SAKSUTSKRIFT

Arkivsak-dok. 21/01499-15
Saksbehandler Sara Neukirch Hansen

Førstegangsbehandling - detaljregulering for Homme boligområde, planID 202106

Figur 4. Illustrasjonen viser hvor planområdet går utover avsatt område, hovedsakelig i vest.

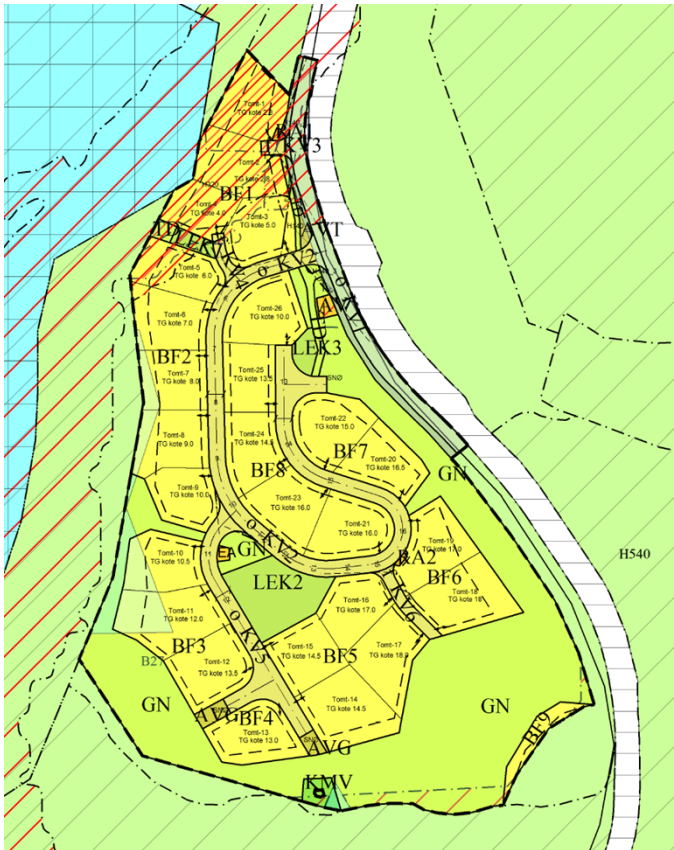
På to større steder i vest, ved BF2 og BF3, går planforslagets grense over hva som er fastsatt i kommuneplanen, se figur 4. Dette utgjør totalt et areal på rundt 1,2 dekar. For en bedre utnyttelse av området og det naturlige terrenget ser rådmannen på dette som greit.

Figur 5. Kart over området som viser avstand fra reguleringsområdet til elven. Hentet fra gardskart.nibio.no.

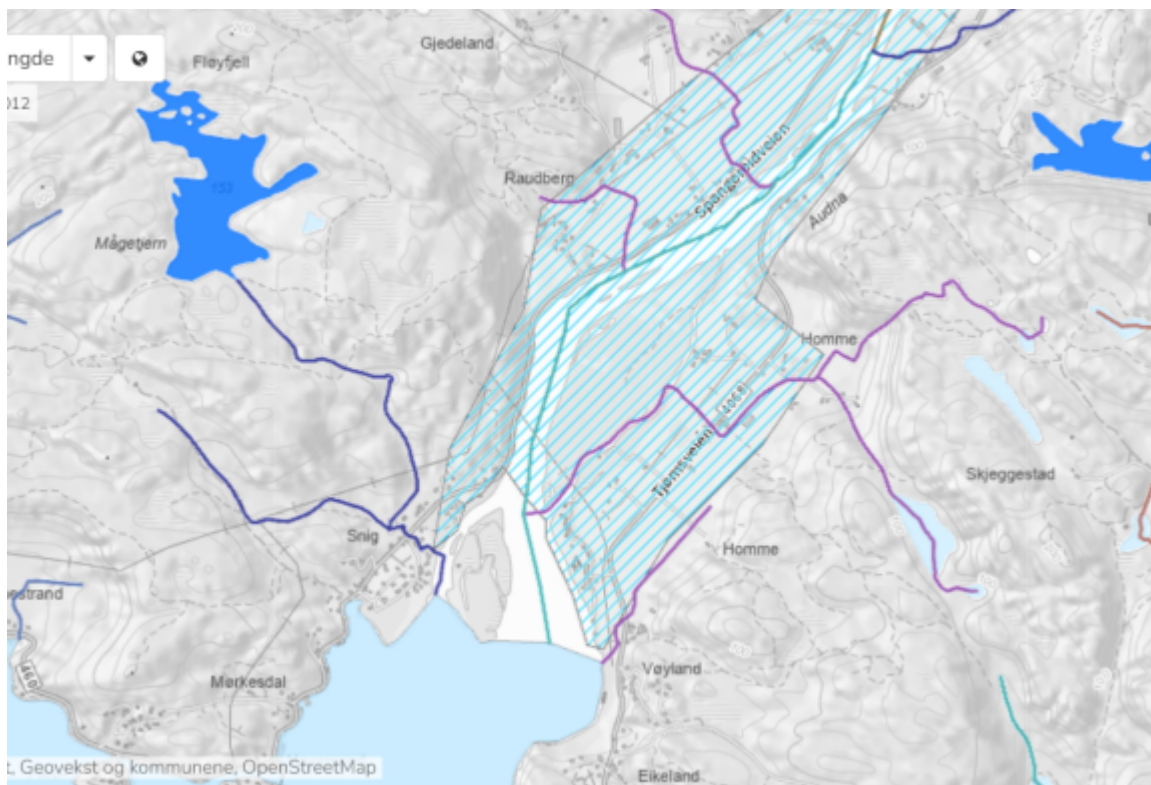
Avstanden fra reguleringsområdet ved delfelt BF1 til elven er rundt 20-30 meter, se figur 5. Kommuneplanens arealdel 2023-2035, §3.5b Bruk og vern av sjø og vassdrag, med tilhørende strandsone, sier at «Dersom ikke annet fremgår i plan er det et generelt bygg- og deleforbud på 50 meter for alle tiltak». I tillegg sier §2.1c Miljøkvaliteter «(...) Vegetasjonsbelte skal bevares langs bekker og større vassdrag». Fra et vannfaglig perspektiv rådes det til at disse tomtene trekkes ut av planen og at det i stedet etableres et grøntområde her. Dette vil gi en buffersone mot Audna og naturreservatet nedstrøms. Nordlig del av planområdet ligger i tillegg under marin grense. Kartet viser at det går bekkefelt svært nær området som er ønsket til nye boliger. Bekkefeltet renner ut i Audna og Audna ender så i Snigsfjorden. Det finnes således tre vannforekomster som mulig kan påvirkes av et nytt boligområde ved Homme. Dette er vannforekomstene grunnvann Audnedal markert med blå stiplede linjer, Audna – Kittelsbekken til utløp bekkefelt markert med lyseblå langsgående linje samt lilla linjer og Snigsfjorden som er markert med et helfarget lyseblått felt, alle i figur 6.

Figur 7. Utsnitt fra planforslag som viser at felt BF1 (tomter 1,2,4 og 5) ligger flomutsatt til, skravert i rødt.

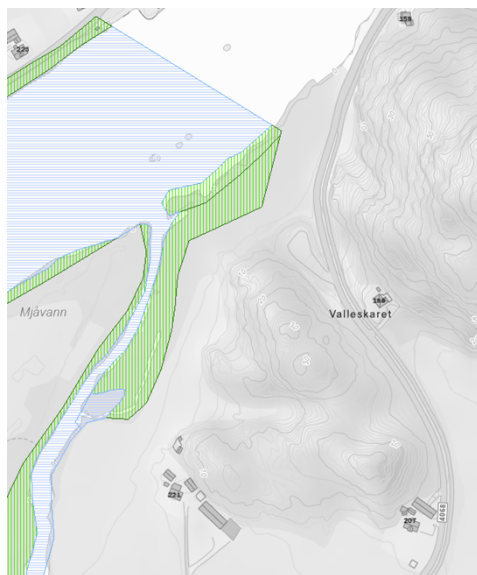
Felt BF1, derunder tomt 1,2,4 og 5, ligger flomutsatt til grunnet elvedeltaet, se figur 7. Planområdet grenser også direkte til Nedre Audna naturreservat som er registrert som et

Deler av planområdet, stort sett felt BF1, ligger også under marin grense og kan derfor være utsatt for kvikkleireskred, se figur 9. På bakgrunn av den omstendige utfyllingen og opparbeidingen som blir nødvendig for å heve all bebyggelse over flomsikker høyde samt mulige forekomster av marin leire, flom og, viktigst av alt, den umiddelbare nærheten til et svært viktig naturreservat foreslår kommunen å ta ut felt BF1 ved tomter 1,2,4 og 5. Der tomtene tas ut foreslås det å anlegge grønstruktur, GN, med hensynssone naturmiljø.

- Delfelt BF1 med tomtene 1, 2, 4 og 5 tas ut og erstattes av grønnstruktur, GN, med hensynssone naturmiljø for å forhindre forringelse av naturverdiene i elvedeltaet. Tomtene som tas ut i BF1 kan innpasses i andre byggeområder i planen.
- Naturområdet, GN, nordøst for tomt 18 og opp til tomt 3 kategoriseres som «Annen veggrunn – grøntareal» i forbindelse med tekniske anlegg som legges hit, og tilpassede bestemmelser settes inn.

Figur 8. Illustrasjon hentet fra Miljødirektoratets Naturbasekart viser naturen i verneområdet i grønt, samt det vernede elveløpet i blått.

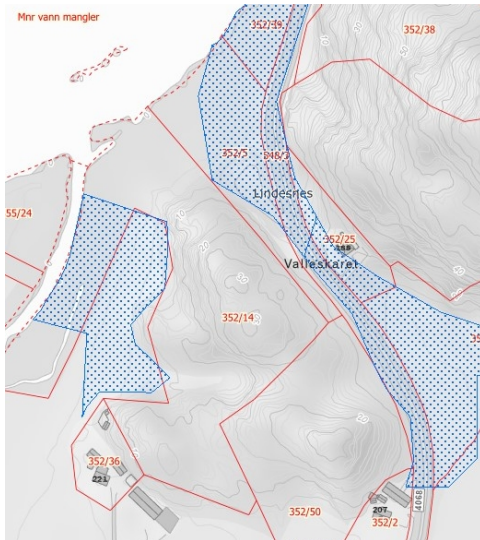
brakkvannsdelta med en svært viktig verdi, se figur 8. Hensynssone for naturmiljø (Hensynssone 560, pbl. §11-8 c) grenser til delfeltet. Hensynssonen markerer kjente lokaliteter av stor verdi for naturmangfold, slik at områdenes kvalitet, økologiske tilstand og viktighet som leveområde for artene som naturlig forekommer der lettere kan ivaretas. Tiltak som forringer lokalitetenes verdi bør unngås, sier Kommuneplanens arealdel 2023-2035. Fordi planområdet ved delfelt BF1 ligger i umiddelbar nærhet til naturreservatet ønsker rådmannen å opprette en hensynssone for å hindre vesentlig forringelse av verneverdiene i verneområdet.

Figur 12. Illustrasjonene viser snitt tre ulike steder på planområdet. Grønn strek på illustrasjon til høyre viser dagens terreng, mens brun linje viser planlagt terreng.

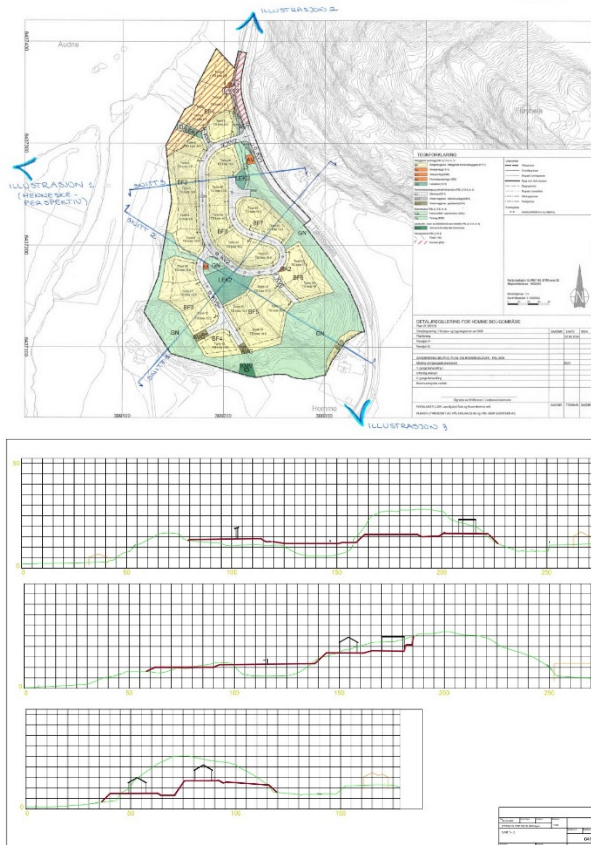
Vedlagt saken ligger illustrasjoner (Illustrasjon 1-3) hvor boligene er vist med maksimal høyde. Rådmannen mener høydene i planbestemmelsene åpner opp for boliger som vil fremstå altfor ruvende og dominerende i terrenget, og som bryter og konkurrerer med naturen rundt.

Rådmannen foreslår derfor at boliger på feltet bygges over maksimalt en etasje. Dette vil tillate boligene å integreres bedre i terrenget.

Med dette foreslår rådmannen at dersom det bygges med saltak skal vinkelen være mellom 20 og 35 grader, maksimal mønehøyde og gesimshøyde er 5 og 3,5 meter over angitt topp gulv for boligen samt frittliggende garasje.

Dersom det bygges med flatt tak er maksimal gesimshøyde 3,7 meter over angitt topp gulv for boligen og 3,2 meter for frittliggende garasje.

Dersom det bygges med pulttak er maksimal gesimshøyde 4,2 meter (høyeste gesims) over angitt topp gulv for boligen samt for frittliggende garasje (også høyeste gesims).
